febiEXAKT

مجموعة السير المسنن

febi Nr. 14110

Opel Corsa B و Tigra A

Opel 5614 430 plan

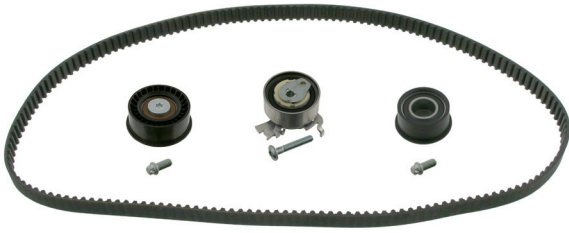
السير المسنن يمكن أن يتمزق.

قد تم تغيير تصميم قرص السير من جانب الجهة الصانعة للسيارة. الحافة الخفيفة لقرص السير القديم (1) يمكن أن يسبب بتآكل سريع لكنار السير المسنن. وهذا بالتالي يؤدي إلى أن السير المسنن سيسير بشكل منحرف ويمكن أن يتمزق قبل أوانه. مما يتسبب بتلفيات ضخمة في المحرك.

تنصح شركة febi bilstein، قبل تركيب مجموعة السير المسنن 14110 أن يتم فحص قرص السير وحوافه وإذا لزم الأمر إستبداله بالإصدار الجديد (2)

(Opel 5614 430 plan). قرص السير المستبدل يتواءم الآن مع السير المسنن ويضمن عمر إقتراضي أطول.
